福島第二原子力発電所  
原子炉施設保安規定変更認可申請について

令和 3 年 1 月  
東京電力ホールディングス株式会社

# 福島第二原子力発電所原子炉施設保安規定変更認可申請について

図4【本社】

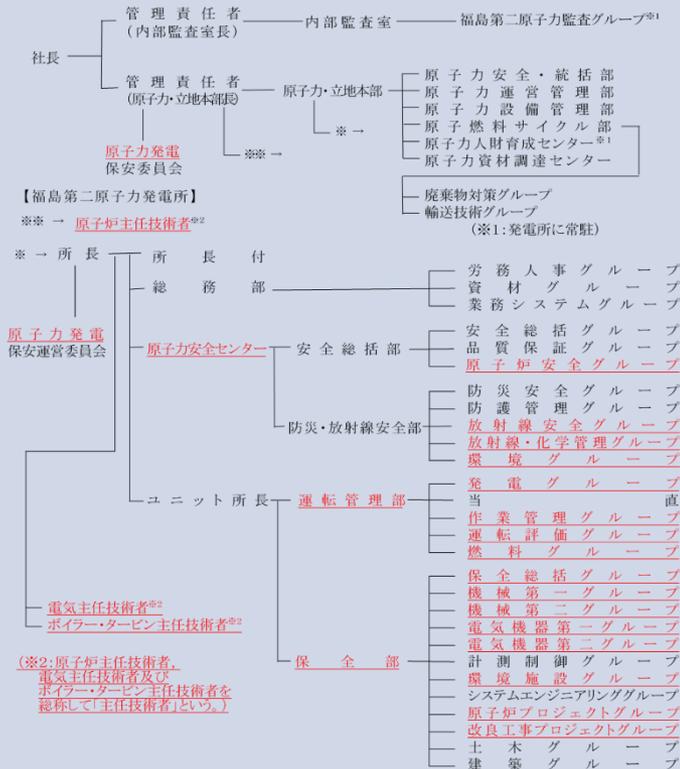
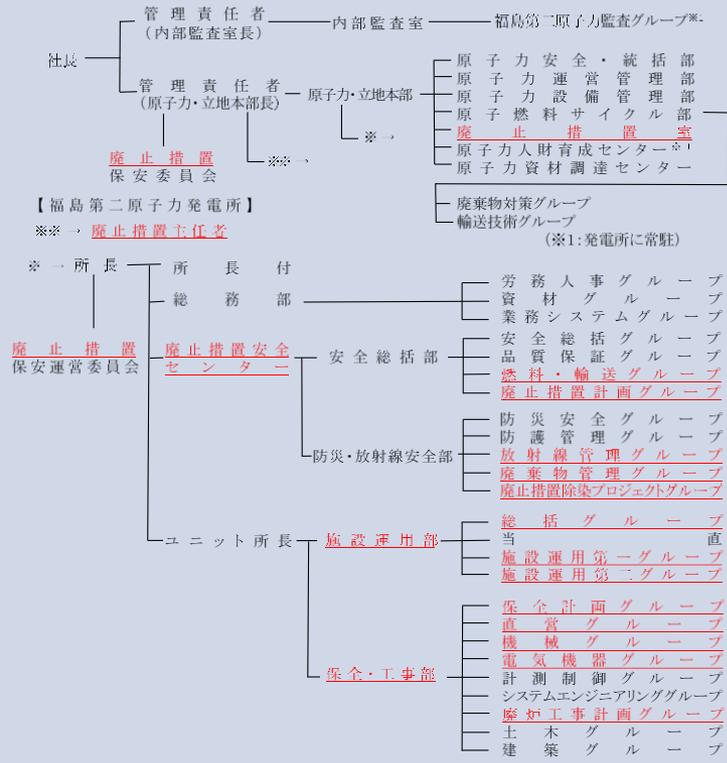
①廃止措置に係る組織及び廃止措置主任者の追加（原子炉主任技術者，電気主任技術者，ボイラー・タービン主任技術者を組織図から削除），廃止措置に係る組織の職務を規定，廃止措置移行に合わせて組織の統合／組織名称の変更【第4条，5条】（1 / 5）
